# 工程变更通知书 (ECN)

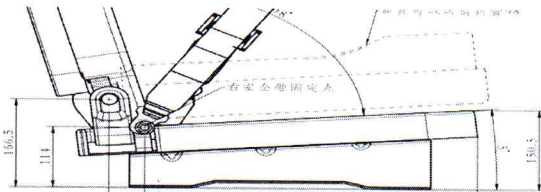
更改等级	<input checked="" type="checkbox"/> 级别1		<input type="checkbox"/> 级别2		<input type="checkbox"/> 级别3
	较大的更改: 更改将影响产品的外形、安装或功能		该	重要的过程更改: 对客户而言该更改有明显的外观变化	
变更申请内容	变更申请前: 1、靠背折叠后, 杂物箱平面与座垫平面平行, 与水平面呈5° 夹角。 			变更申请方案: 1、左边板上的旋转轴安装孔位置向上移动40mm; 2、折叠器折叠后的锁止角度增大5°。 	
	是否影响其它项目? (下列填写项目名称)			<input type="checkbox"/> 是 <input checked="" type="checkbox"/> 否	
验证\试验方式	<input checked="" type="checkbox"/> 样件验证 <input type="checkbox"/> 小批试装 <input type="checkbox"/> 需路试 <input checked="" type="checkbox"/> 内部试验 <input type="checkbox"/> 委外试验 <input type="checkbox"/> 客户试验/验证/装车 <input checked="" type="checkbox"/> 其他 (			) 是否影响制造过程 <input type="checkbox"/> 是 <input checked="" type="checkbox"/> 否	
是否影响物流		<input type="checkbox"/> 是 <input checked="" type="checkbox"/> 否		批准后进行更改所需时间	个工作日
主送单位					
发放部门	<input type="checkbox"/> 制造厂 <input type="checkbox"/> 财务部 <input type="checkbox"/> 采购部 <input type="checkbox"/> 营销部 <input type="checkbox"/> 物流 <input type="checkbox"/> 质量 <input type="checkbox"/> 前期质量部 <input type="checkbox"/> 工艺 <input type="checkbox"/> 产品开发 <input type="checkbox"/> 供应 <input type="checkbox"/> 其它_____
